**SUPPORTO TECNICO ALL'OSSERVATORIO AMBIENTALE
PER LA COSTRUZIONE E L'ESERCIZIO DELLA
"TANGENZIALE EST ESTERNA DI MILANO"**

ISTRUTTORIA TECNICA

RUMORE

CO05 (lug-ago-set 2013)

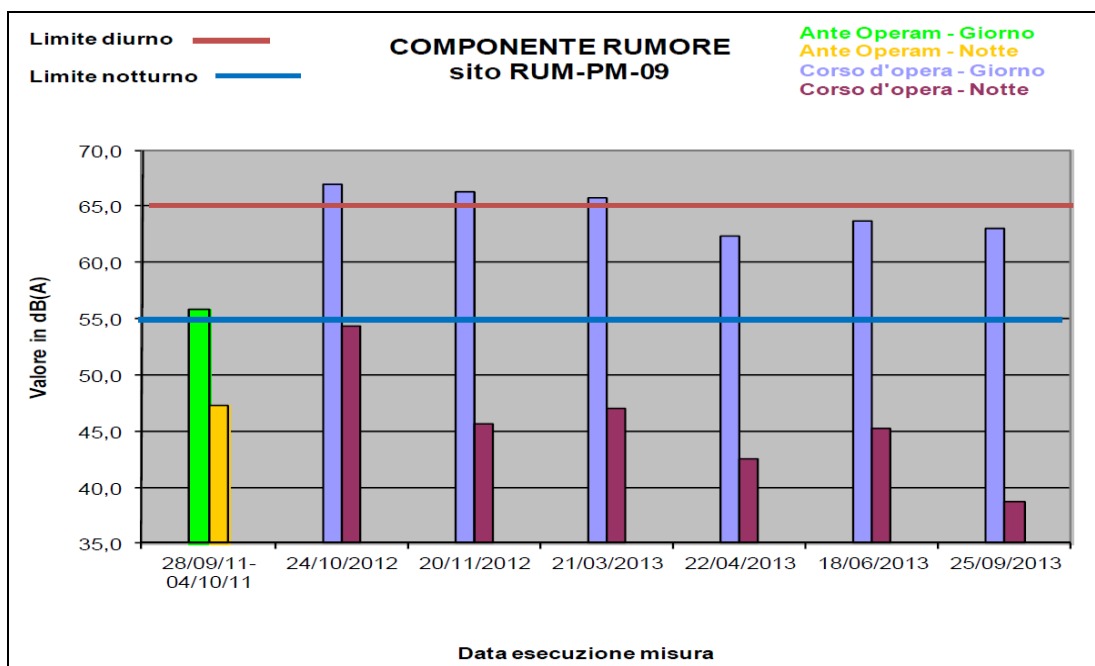
4. I risultati del monitoraggio evidenziano una situazione di criticità nel periodo diurno per il punto **RUM-ML-04** (Melzo) sul quale, ad oggi, sono state eseguite quattro misure di CO (vedi figura seguente, estratta dal Bollettino di TEEM). Per il trimestre in oggetto si osserva un significativo incremento del rumore rispetto all'AO, incremento che ha comportato il superamento della soglia di attenzione del parametro ΔVIP_{diurno} .

A seguito dei superamenti è stata inviata la segnalazione di anomalia, in cui viene descritta la seguente attività di cantiere: (RI004) Formazione del rilevato con materiale terroso da sottoporre a trattamento a calce e/o cemento, passaggio di mezzi di cantiere lungo la pista. Il ricettore è inoltre esposto al cantiere industriale CI02 attivo nel periodo interessato dalla misura (impianti di betonaggio e di vagliatura).

Come previsto dal documento “Metodo di analisi e valutazione dei dati di monitoraggio” CTE a seguito delle segnalazioni ha verificato la conformità alla normativa vigente dei mezzi in opera: tutti i mezzi sono risultati conformi alla normativa CE sull'emissione acustica. Ha inoltre verificato la manutenzione periodica dei mezzi. L'anomalia verrà monitorata nel corso dei prossimi rilievi di CO.

CTE fa presente inoltre che il cantiere industriale ha ottenuto l'autorizzazione in deroga dal comune di Melzo per l'immissione fino a max 70 dB nel periodo 6:00-12:30/14:00-20:00. Tuttavia, in considerazione del possibile contributo del cantiere CI02 ai livelli di rumore registrati al ricettore e alla situazione di criticità appena descritta, si suggerisce di valutare la possibilità di una migliore dislocazione delle lavorazioni e degli impianti nel cantiere CI02 al fine di ridurre l'impatto sui ricettori limitrofi.

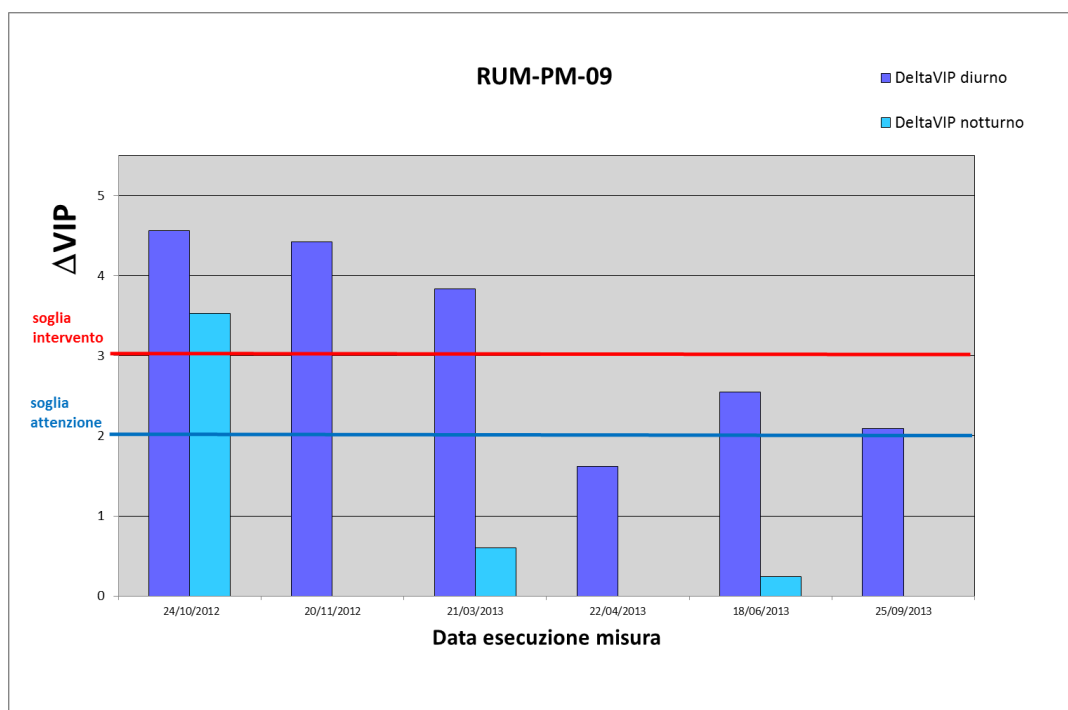
1. I risultati del monitoraggio evidenziano una situazione di forte criticità per il punto **RUM-PM-09** (Pozzuolo Martesana) sul quale, attualmente, sono state eseguite sei misure di CO (vedi figura seguente, estratta dal Bollettino di TEEM). Per il periodo diurno si osserva un significativo incremento del rumore rispetto all'AO, incremento che ha comportato il superamento della soglia di attenzione del parametro ΔVIP_{diurno} .

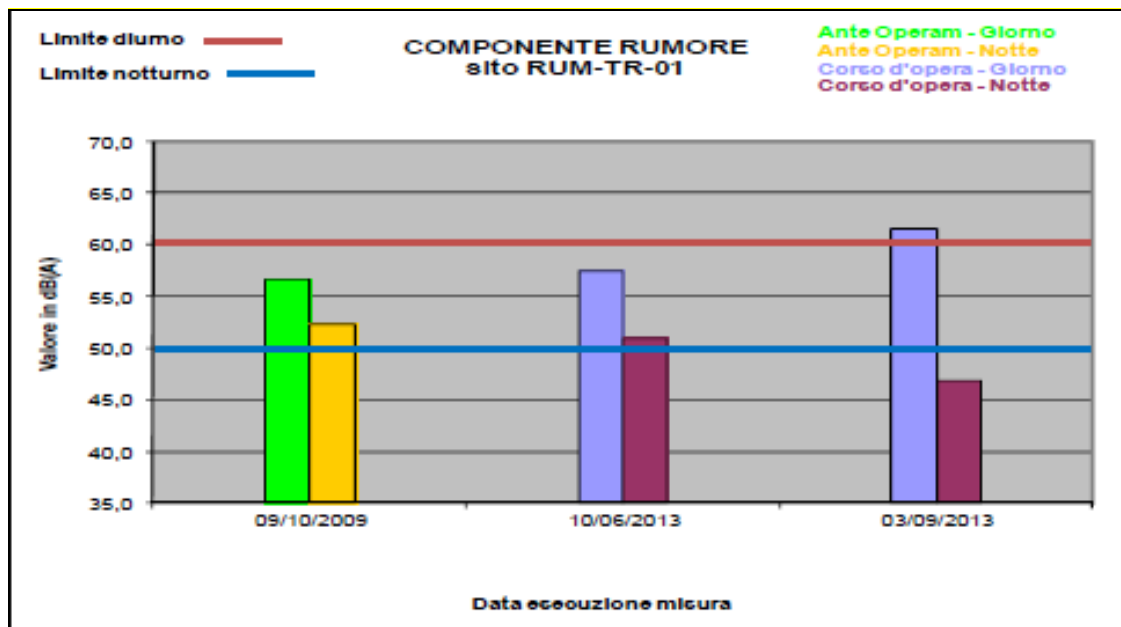
Nell'immagine seguente si riportano i valori di ΔVIP riscontrati nelle 6 misure di CO, sia nel periodo diurno che notturno. Si osserva il costante superamento della soglia di attenzione o intervento, ad eccezione del rilievo di maggio 2013.

Si segnala che anche le comunicazioni di criticità inviate per il monitoraggio del 4° trimestre 2013 evidenziano per il punto in questione il superamento della soglia di intervento nel periodo diurno. A fronte della persistenza della situazione di criticità rilevata in tutte le campagne si chiede di proseguire con il monitoraggio del punto e di valutare la possibilità di realizzare un intervento di mitigazione (ad esempio tramite l'installazione di una barriera mobile) al fine di ridurre l'impatto del cantiere sul ricettore.
